**高浜発電所 原子炉設置変更許可申請
【津波警報が発表されない可能性がある津波への対応に係る
指摘事項への回答について】**

2020年4月13日
関西電力株式会社

3/12審査会合におけるご指摘事項及び反映内容 (1/2)

崩壊規模のパラメータスタディ結果（時刻歴波形）

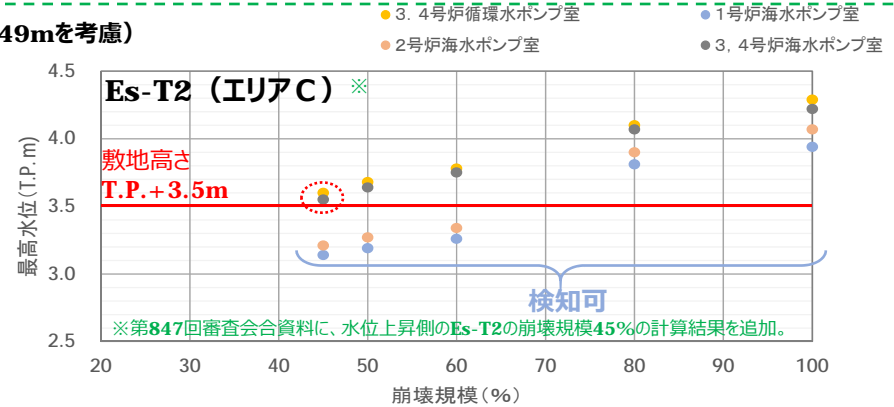
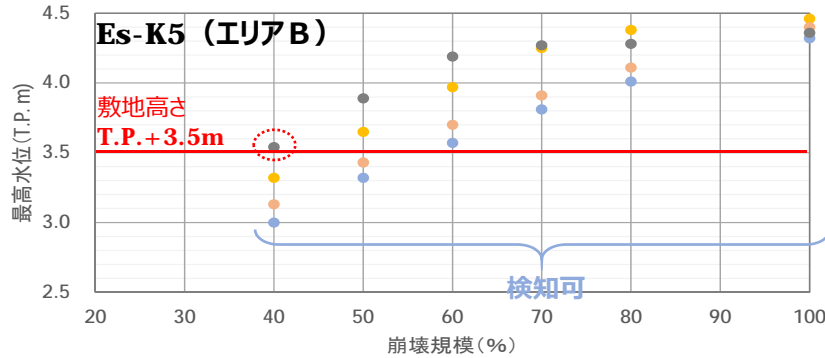
※第847回審査会合資料に、水位上昇側のEs-T2の崩壊規模45%のケースを追加。

※第847回審査会合資料に、水位上昇側のEs-T2の崩壊規模45%の計算結果を追加。

振幅：崩壊規模が小さくなるほど、振幅は小さくなる。

周期：崩壊規模が小さくなくても、周期に顕著な違いは見られない。

2波目以降の増幅：崩壊規模に関わらず、1波目の水位変動に対して2波目以降の水位変動が増幅する。

【Step 4 : ①-2 崩壊規模のパラメータスタディ】
崩壊規模のパラメータスタディ結果（判断基準による検知可否の確認）

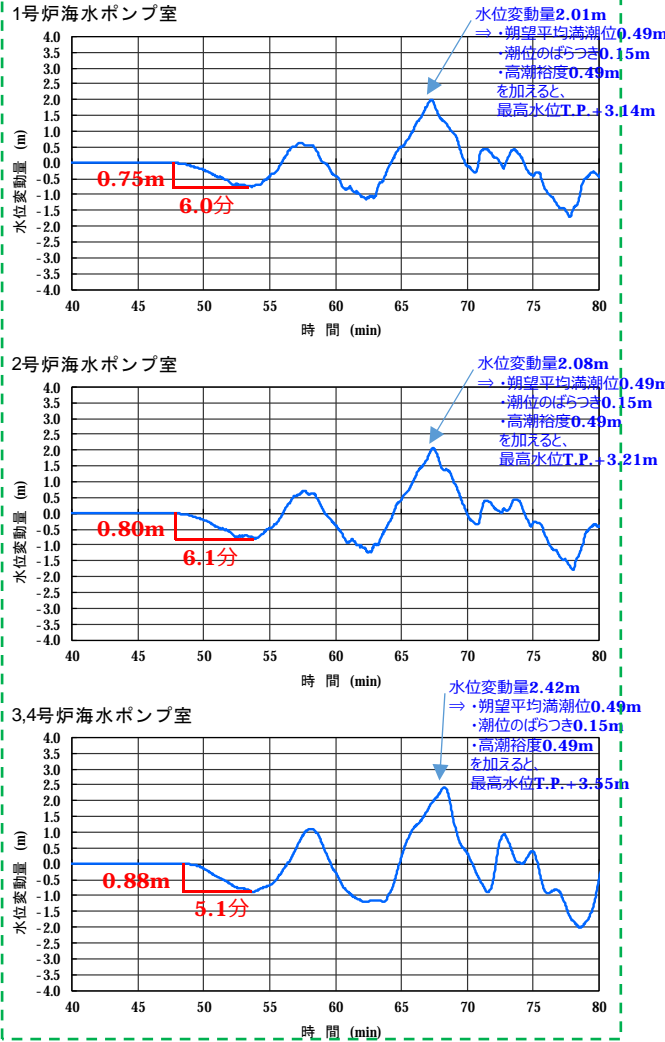
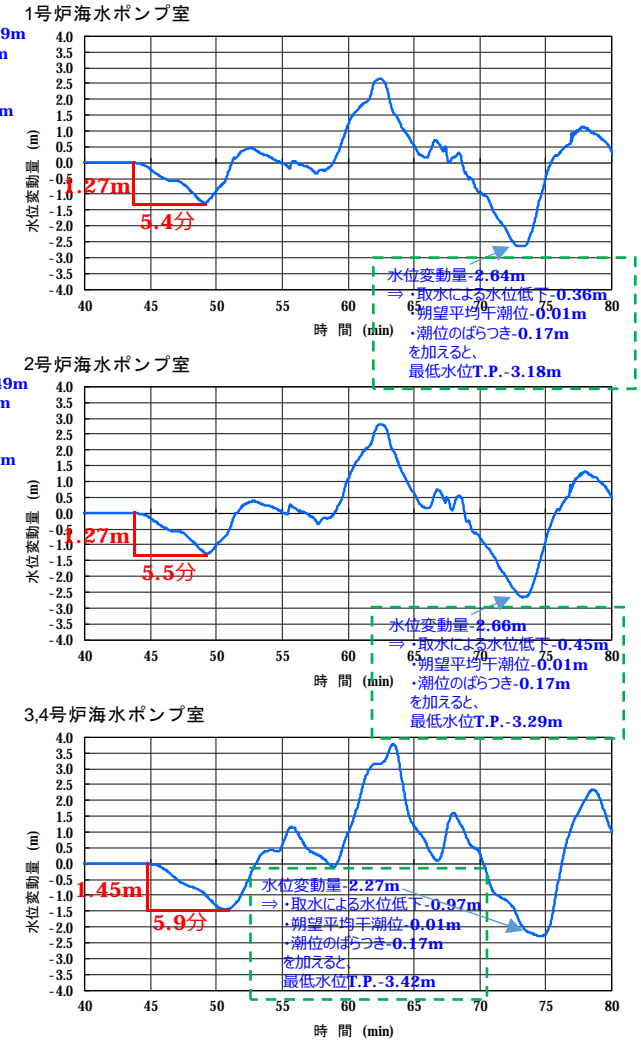
※第847回審査会合資料から、水位上昇側のEs-T2は崩壊規模45%のケースに変更。

○ パラメータスタディ結果のうち、施設影響があるケースの中で各波源で最も水位変動が小さい3ケースの時刻歴波形を確認した。

○ いずれも i ~ v の条件を満たしており、設定した判断基準で津波検知が可能であることを確認した。（i. 水位下降が先行する波となる。 ii. 1波目よりも2波目以降の水位変動が大きい。 iii. 1波目の水位変動では施設影響は生じない。 iv. 施設に影響するケースでは1波目の水位低下が0.7m以上。 v. 施設に影響するケースでは1波目の水位低下に要する時間が10分以内。）

破壊伝播速度のパラメータスタディ結果（時刻歴波形）（水位変動の確認の観点から、計算潮位面をグラフ上の0mとして表記）

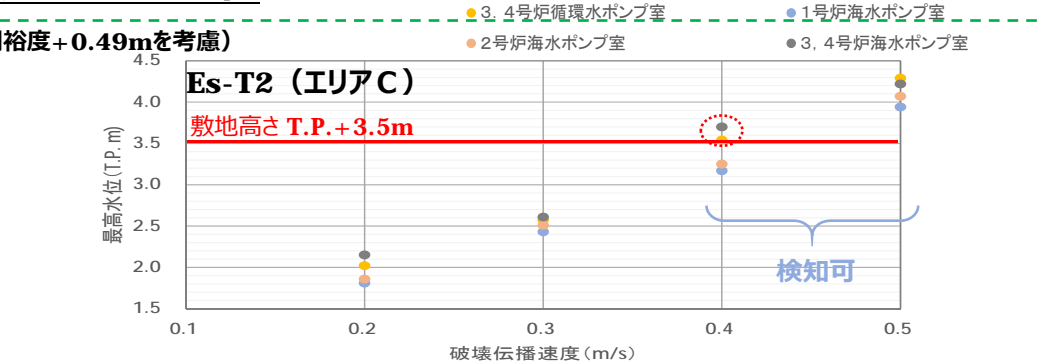
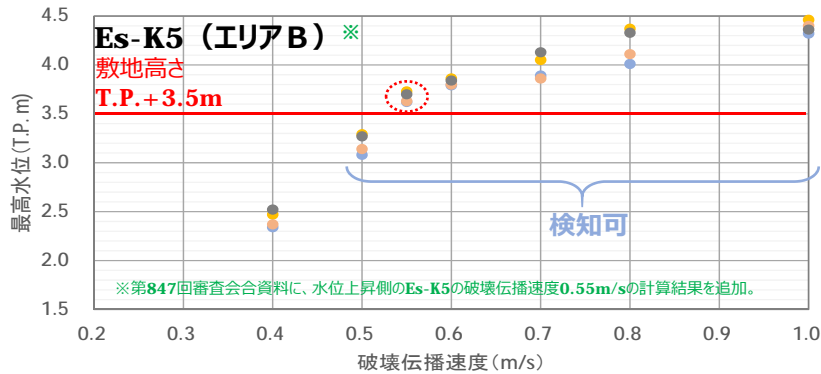
※第847回審査会合資料に、水位上昇側のEs-K5の破壊伝播速度0.55m/sの計算結果を追加。

振幅：破壊伝播速度が小さくなるほど、振幅は小さくなる。

周期：破壊伝播速度が小さくなるほど、周期は長くなる。

2波目以降の増幅：破壊伝播速度に関わらず、1波目の水位変動に対して2波目以降の水位変動が増幅する。

平常時の潮汐の変動
 ■ 2019年9月瞬時値（5秒）（3, 4号炉プラント稼働中）

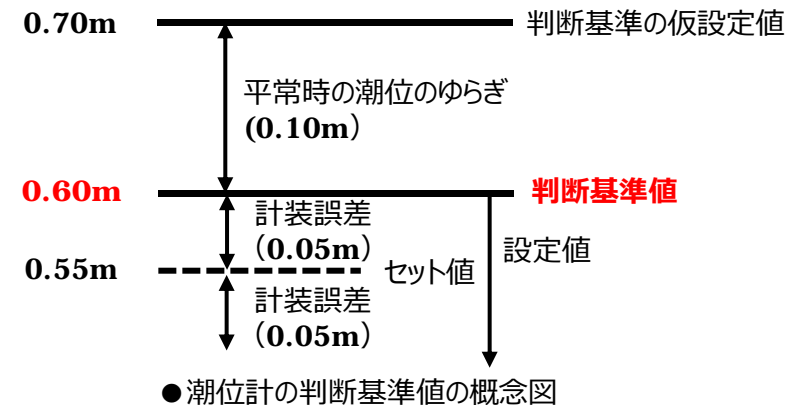
3.防潮ゲート閉止の判断基準（水位変動量 0.7 m）に対する裕度の考え方について、整理して説明すること。

- 過去の潮位データを確認した結果、平常時において10分間で最大約0.10mの潮位変動あり。
- したがって、**津波検知の判断基準値は、施設影響が生じる津波を網羅的に検知できる1波目の水位変動量0.70mに、平常時における短時間の潮位のゆらぎ0.10mを考慮し、0.60mに設定する。**
- 判断基準値に対しては、計装誤差を考慮し、**実機のセット値は0.55mとする。**

● 潮位計の情報発信基準値の概念図

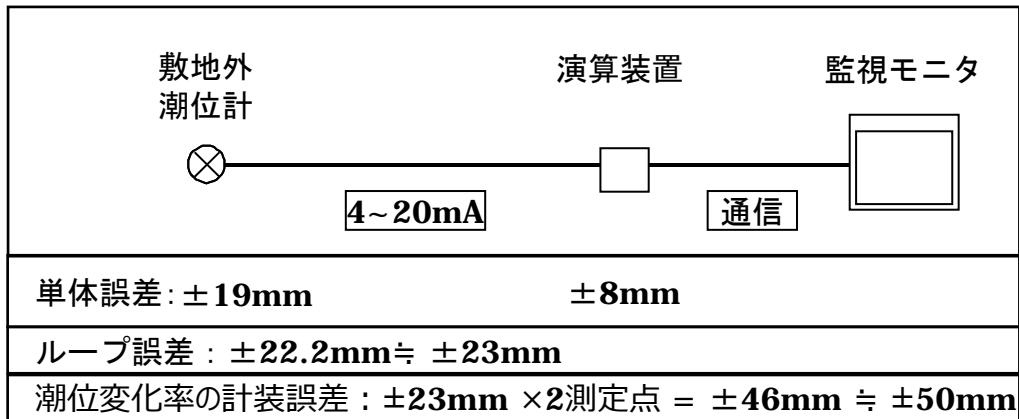
4. 若狭湾の伝播特性のパラメータスタディも踏まえて、構外検知（10分0.5m）の妥当性について説明すること。

- 基準津波に加えて、発電所影響を及ぼす破壊伝播速度のパラスタケース及び崩壊規模のパラスタケースについて、構外地点（津居山）の津波シミュレーション結果における最初の下げ波の水位低下量を確認した。
- いずれのケースも最初の下げ波の水位低下量は**0.6m**以上であることを踏まえ、平常時における短時間の潮位のゆらぎを考慮して、情報発信基準を**10分以内に0.5mの水位が下降した場合**とする。
- なお、構内の潮位計における判断基準値の考え方を踏まえ、測定誤差等を考慮し、**セット値は0.45m**とする。

○津居山地点における津波シミュレーション結果

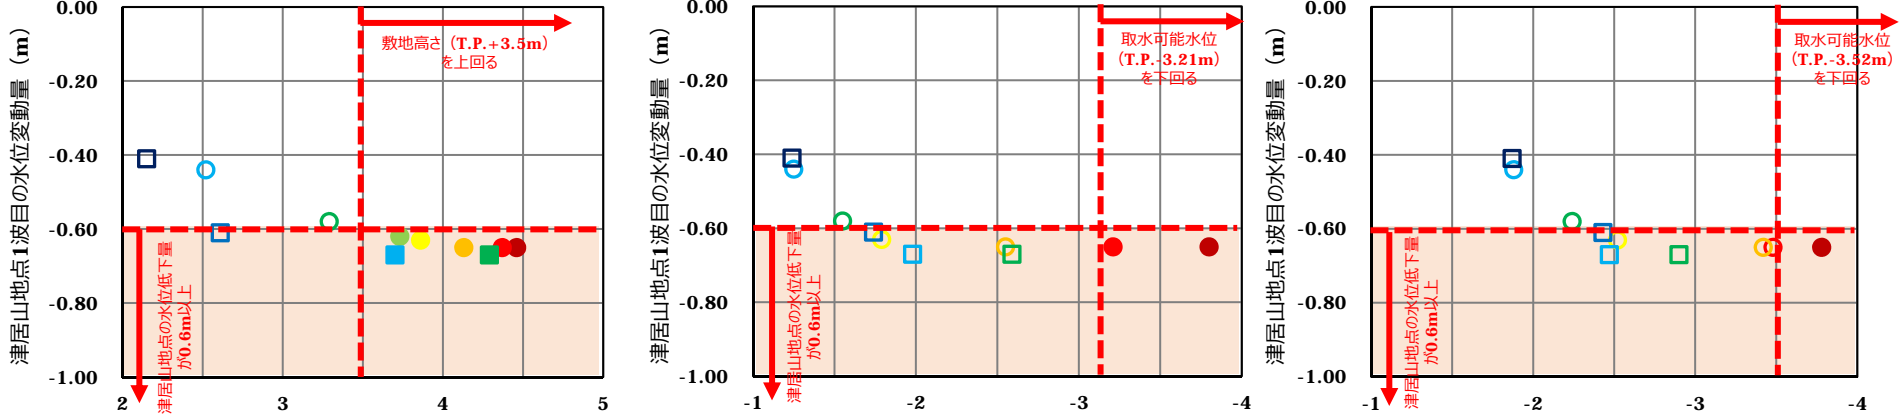
○基準津波に加えて、発電所に影響を及ぼす破壊伝播速度のパラスタケース及び崩壊規模のパラスタケースについて、津居山地点の津波シミュレーション結果における最初の下げ波の水位低下量を確認した。

○いずれのケースも最初の下げ波の水位低下量は0.6m以上であることを踏まえ、平常時における短時間の潮位のゆらぎ0.1mを考慮し、敷地外（津居山地点）で0.5m水位が低下した場合、情報を発信することとする。

○ダム堰・堰施設技術基準（案）基準解説編の適用性について

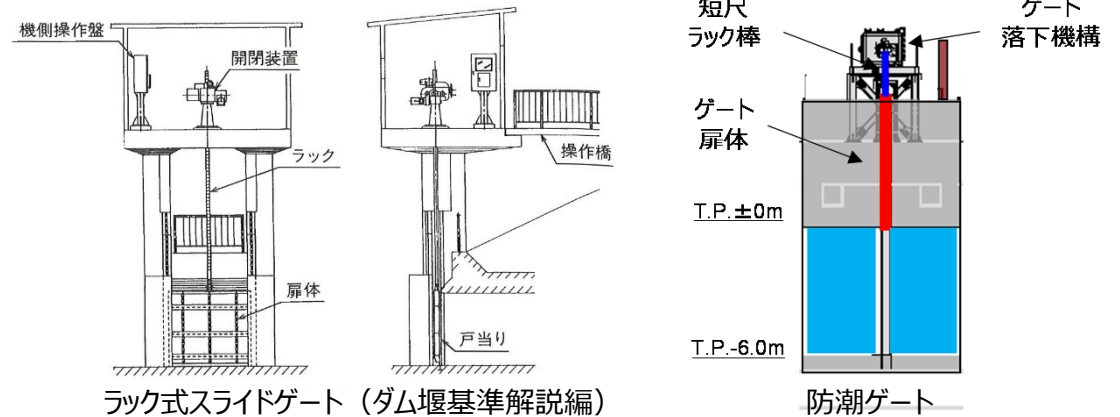
- 5.鉛直方向に防潮ゲートを落下させ、一定程度の流速で海水が常時流れている取水路を閉止する機構に関し、防潮ゲート閉止に要する時間の算定に谷本式を適用しないこと及びダム堰基準を適用することの妥当性について、説明すること。

今回の防潮ゲート閉操作は津波が襲来している状況下での操作となる。一般のゲートにおいても流水時にゲート閉操作を実施することがあるため、今回想定している状況と同じであると考え。

また、防潮ゲートの支承部は戸当たりと平面で摺動しながら開閉される形式であり、右図のようなスライドゲートの形式をとっている。

したがって、ダム・堰施設技術基準（案）基準解説編（ダム・堰施設技術協会，平成28年10月）（以下、「ダム堰基準解説編」という。）に記載されている開閉荷重を適切に考慮することで、津波襲来時の防潮ゲート閉操作にかかる荷重を設定することができるものと考え。

設備	重量 (tf)	浮力 (tf)	漂流の有無	漂流物として考慮する重量 (tf)	備考	フロー評価結果
燃料輸送容器	100	32.4	無	—		A
燃料輸送車両	33.0	29.4	無	—		A
L L W輸送容器	1.2	5.9	無	—	L L W輸送車両に固縛するため、漂流物とはならない	A
L L W輸送車両	10.8	8.9	無	—		A
L L W輸送車両 (輸送容器含む)	13.2 (+ウェイト)	20.7	無	—	L L W輸送車両にウェイトを積載する対策により、漂流物とはならない	A

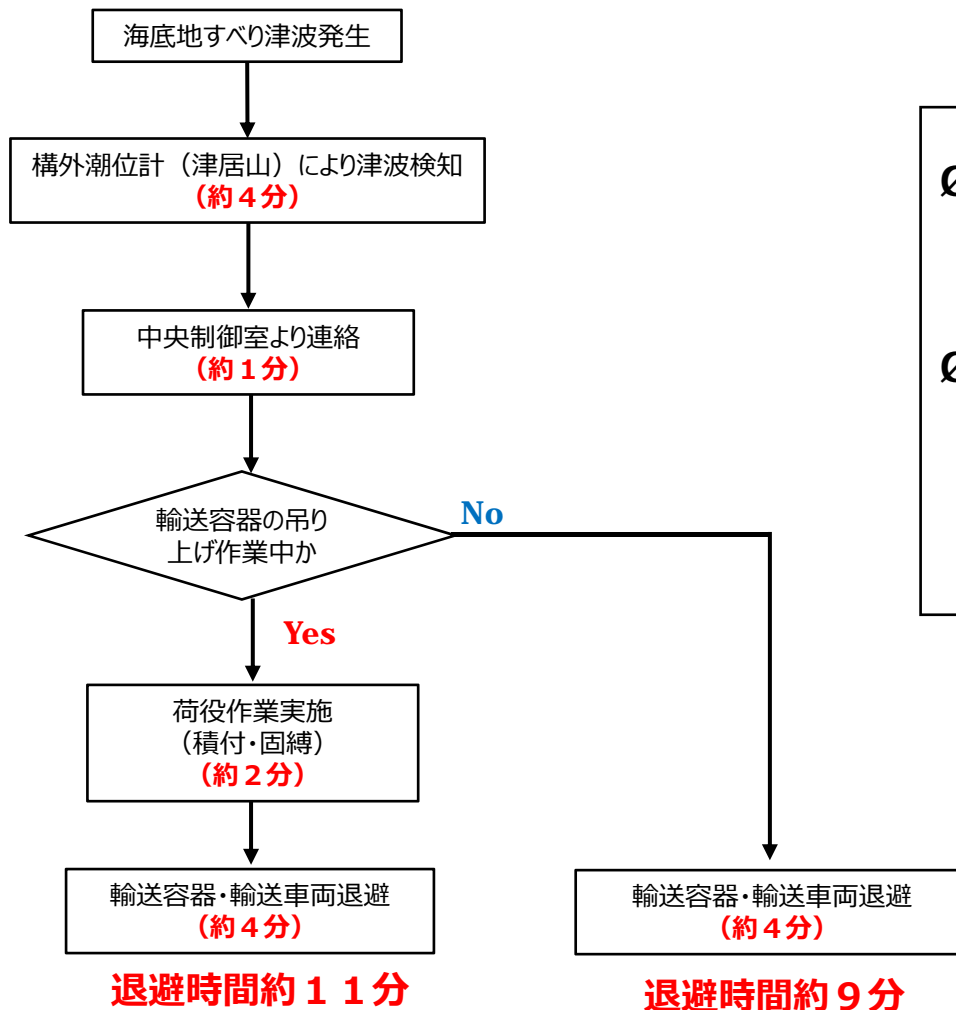
6. 漂流物の影響評価に関し、既許可の申請内容からの変更内容の有無について説明すること。
7. 漂流物の影響評価に関し、物揚岸壁における燃料輸送車両等の有無及び漂流物となる可能性の評価結果について説明すること。

燃料輸送容器及び車両、L L W輸送容器及び車両については漂流物とならないことから、津波防護施設の設計に影響を及ぼすことはない。

なお、上記は漂流物とならないものの、可能な範囲で、津波が到達しない場所へ退避する方針とし、次ページ以降にて検討を実施した。
